改善箇所説明図③

トルクコンバータ断面図

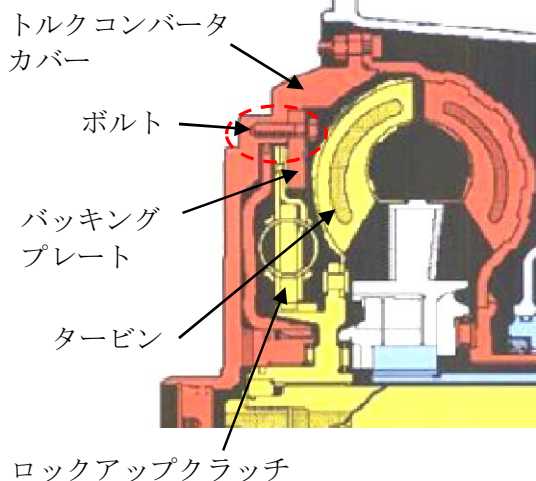
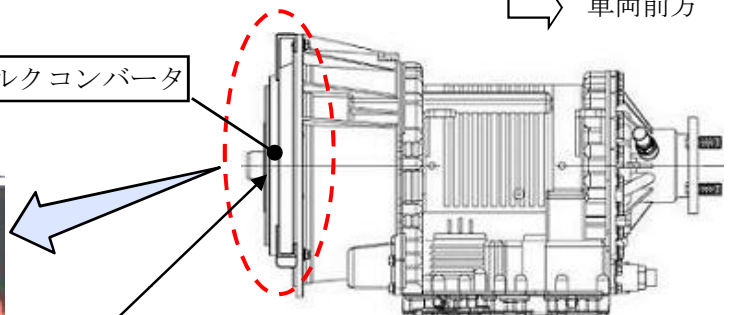
基準不適合発生箇所

路線バスの自動変速機において、トルクコンバータカバーの平面度が不適切なため、ロックアップクラッチのバックリングプレート取付けボルトが折損するものがある。そのため、そのままの状態で使用を続けると、折損したボルトがトルクコンバータカバーとタービンとの間に挟まり、最悪の場合、トルクコンバータがロックアップした状態となり、エンストして走行できなくなるおそれがある。

改善の内容：
 全車両、自動変速機及びトルクコンバータの製造番号を確認し、対象となるものはトルクコンバータを良品に交換する。

識別：自動変速機ハウジング取付けボルトに黄色ペイントを塗布する。
